PROGETTO DEFINITIVO

VARIANTE IN CORSO D'OPERA al progetto approvato con Det. Dir n. 342 e RS n. 42 del 07.05.2018 della Provincia di Fermo per realizzazione impianto di trattamento anaerobico-aerobico della frazione organica dei rifiuti solidi urbani (Forsu) per la produzione di biometano ed ammendante compostato misto presso località San Pietro Comune torre S. Patrizio (FM)

RE.02 - Relazione esplicativa

Integrazioni Richiesta dalla Provincia di Fermo con nota Prot.n.3808 del 11.03.2021. (TERZA FASE)

Fig.1 -BAT 5:

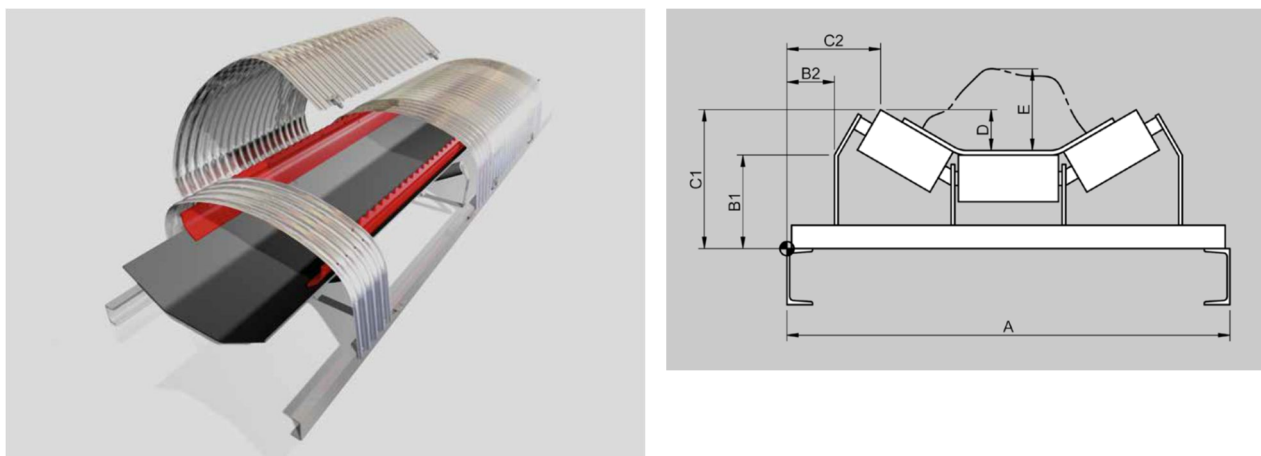
Bat 4°: I rifiuti in ingresso fino alla bioseparazione vengono movimentati con nastri trasportatori e caricati nelle varie fasi (aprisacco – bioseparazione attraverso delle tramogge di carico riportate nelle figure 15 e 16 della Relazione tecnica di processo), dopo la bioseparazione tutte le fasi avvengono con elettropompe e tubazioni.

Nel capitolo 14.3 della Relazione tecnica di processo e al punto 12.3 della Relazione tecnica A.I.A. si precisa che il digestato solido viene movimentato attraverso un nastro trasportatore che presenta una tramoggia di carico. Quindi il trasferimento, tra i due capannoni, non avviene con pala meccanica che viene utilizzata solo per il caricamento nella tramoggia all'interno del capannone stoccaggio fanghi di 899 m², anche per questa porzione di capannone si prevede dei ricambi di aria.

Si ribadisce che il nastro trasportatore risulta avere la struttura riportata nello schema sopra, con delle sponde laterali che evitano le fuoriuscite di materiale.
